Osservatorio Ambientale recupero ambientale della miniera di Santa Barbara Decreto Ministeriale prot. UDCM-32 del 20 gennaio 2022

Parere n. 23

Recupero ambientale della miniera di Santa Barbara nei comuni di Cavriglia (AR) e di Figline e Incisa Valdarno (FI) - costruzione dei bacini di Castelnuovo dei Sabbioni e Allori all'interno della miniera di S. Barbara

Realizzazione della Collina schermo posta tra il lago di Castelnuovo e la zona industriale di Santa Barbara - **Piano di campionamento terre e rocce provenienti da scavo tradizionale**
Nodo ferroviario AV/AC Firenze

Figura 1 - Modalità di prelievo incrementi dal cumulo secondo la procedura di campionamento.

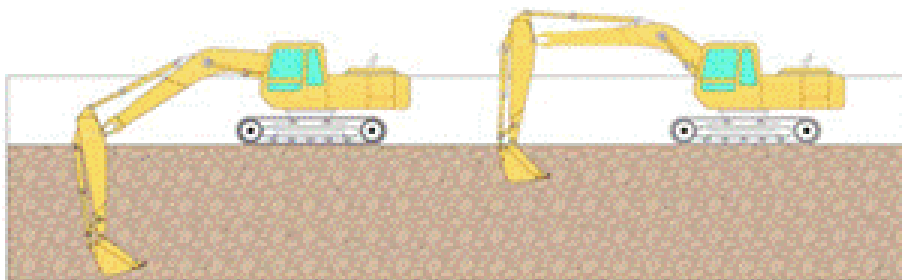
Il campionamento è stato quindi eseguito con l'ausilio di un escavatore tramite il quale sono state dapprima aperte le piste per accedere ai punti di prelievo (Figura 4) e successivamente eseguiti i prelievi degli incrementi.

In fase di prelievo in campo, le modalità di formazione del campione sono state considerate da ARPAT comunque adeguate, in considerazione del fatto che il numero di verticali e d'incrementi è stato aumentato, a fronte di un modesto ampliamento della superficie della piazzola.

Figura 2 - Planimetria di campo di Consorzio Florentia con rappresentata l'ubicazione delle verticali di campionamento, piazzola B1B.

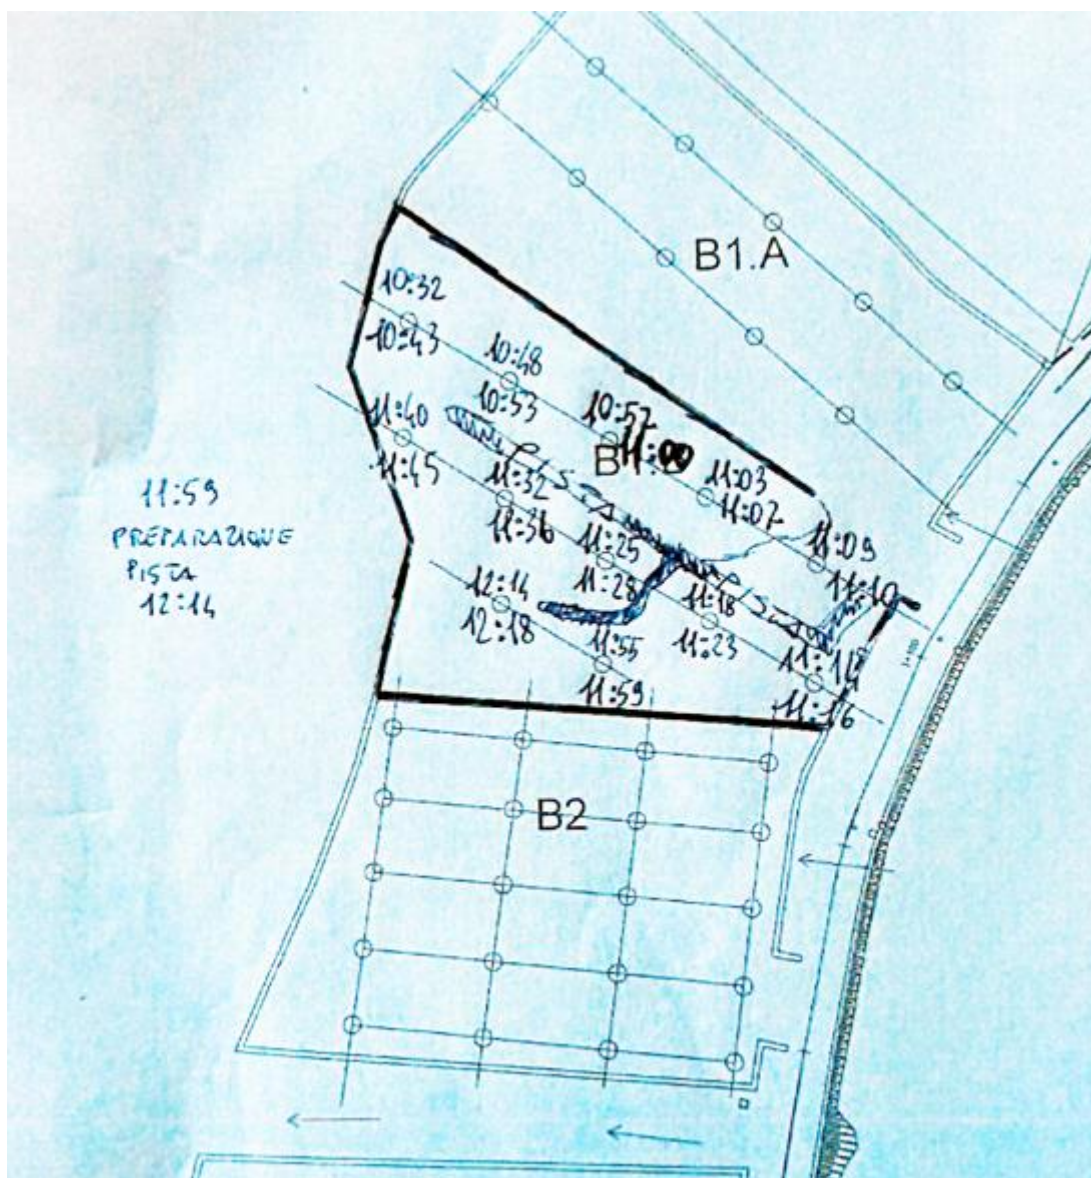
È stato riscontrato che il campionamento della piazzola B1B è stato effettuato prelevando 24 incrementi da 12 verticali di campionamento, ubicate come riportato in Figura 1. In particolare, sono state campionate 2 verticali in più (a cui corrispondono 4 incrementi) rispetto a quanto previsto dalla procedura di campionamento approvata¹ (vedere planimetria in Figura 2).

Dal confronto delle planimetrie di campo (Figura 2) e della procedura di campionamento (Figura 3), si è rilevato, inoltre, che la geometria della piazzola B1B appare diversa da quella presente nella procedura di campionamento; in particolare, risulterebbe leggermente più estesa nella porzione adiacente alla piazzola B2.

L'ubicazione delle verticali, il numero di incrementi e la morfologia della piazzola B1B sono quindi risultate non del tutto congruenti con quanto specificato nella procedura di campionamento approvata¹.

- formalizzi, motivandole, eventuali variazioni operative alla modalità di campionamento approvata;
- presenti una planimetria “as built” delle piazzole per terre tradizionali, con indicazione delle verticali di campionamento previste.
